Европейская экономическая комиссия**Комитет по внутреннему транспорту****Всемирный форум для согласования правил
в области транспортных средств****Сто восемьдесят шестая сессия**

Соглашение 1958 года:**Рассмотрение проектов поправок
к существующим правилам ООН,
представленных GRE****Предложение по дополнению 5 к первоначальной серии
поправок к Правилам № 149 ООН (устройства
освещения дороги)****Представлено Рабочей группой по вопросам освещения и световой
сигнализации* ****

Воспроизведенный ниже текст был принят Рабочей группой по вопросам освещения и световой сигнализации (GRE) на ее восемьдесят пятой сессии (ECE/TRANS/WP.29/GRE/85, пункт 11). В его основу положен документ ECE/TRANS/WP.29/GRE/2021/12. Этот текст представляется Всемирному форуму для согласования правил в области транспортных средств (WP.29) и Административному комитету (AC.1) для рассмотрения на их сессиях в марте 2022 года.

«Рис. А4-V

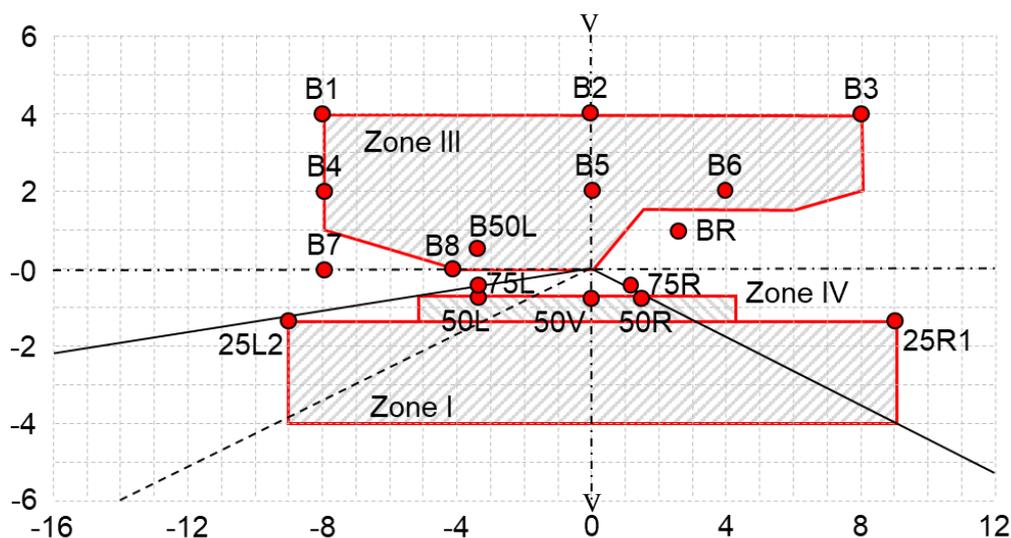
Рис. А4-V изменить следующим образом:

Луч ближнего света для правостороннего движения

Для левостороннего движения испытательные точки располагаются в зеркальном отражении относительно линии V-V».

«Рис. А4-VII

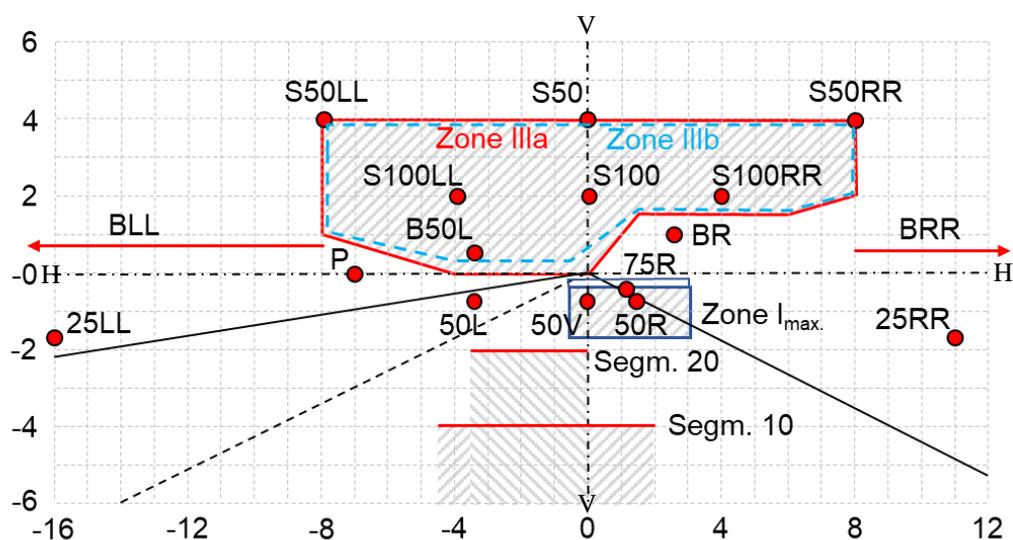
Рис. А4-VII изменить следующим образом:

Луч ближнего света АСПО для правостороннего движения*

Для левостороннего движения испытательные точки располагаются в зеркальном отражении относительно линии V-V.
